**UNIVERSIDAD DISTRITAL FRANCISCO JOSE DE CALDAS**

**CONSOLIDADO DE RESPUESTAS A OBSERVACIONES AL INFORME DE EVALUACIÓN INICIAL**

**OBJETO: *CONTRATAR LA ADQUISICIÓN, INSTALACION Y CONFIGURACION DE EQUIPOS DE LABORATORIO DEL GRUPO DE ROBUSTOS CON DESTINO A LOS LABORATORIOS DE LAS FACULTADES DE INGENIERÍA, TECNOLÓGICA, CIENCIAS Y EDUCACIÓN, MEDIO AMBIENTE Y RECURSOS NATURALES Y ARTES-ASAB DE LA UNIVERSIDAD DISTRITAL FRANCISCO JOSÉ DE CALDAS, DE ACUERDO CON LAS CONDICIONES Y ESPECIFICACIONES PREVISTAS***

**ITEM 124: BALANZA ELECTRONICA CAPACIDAD 1600gr: NO CUMPLE, NO TIENE MODOS DE PESAJE**

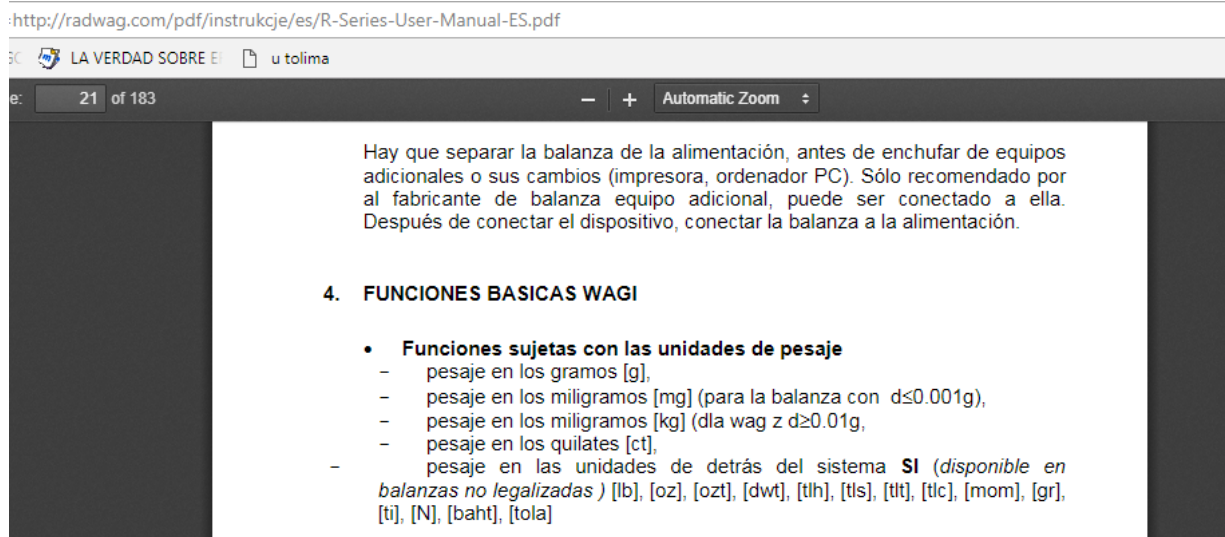
Todas las balanzas cuentan con la opción de cambio de unidades de pesaje, en el caso de los equipos de marca radwag, aplican las unidades solicitadas y muchas otras unidades de medida.

**RESPUESTA DE LA UNIVERSIDAD:** No se acepta la observación: Los modos de pesaje no se pudieron verificar en el catálogo original
